## &lt;申請の概要&gt;

## &lt;主変圧器及び所内変圧器の容量変更&gt;

主変圧器及び所内変圧器の概略系統図

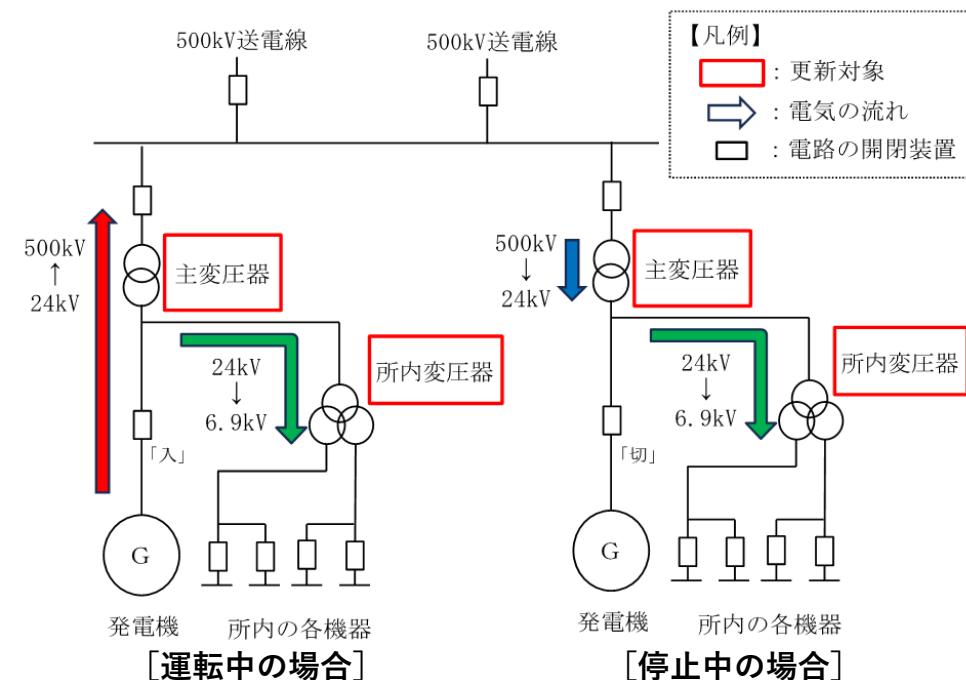
主変圧器及び所内変圧器について、耐震重要度をCクラスに分類することは、既に許可をした設計方針から変更はなく、耐震重要度を踏まえて、設定した地震力に十分に耐えることができる設計とする方針が示されていることを確認した。

主変圧器及び所内変圧器について、クラス3（P S - 3）に分類することは、既に許可をした設計方針から変更はなく、安全機能の重要度に応じて安全機能を確保するものであることを確認した。

主変圧器及び所内変圧器を含む保安電源設備について、設計方針は、既に許可をしたものから変更はなく、安全施設への電力の供給が停止することができないように設計するものであることを確認した。
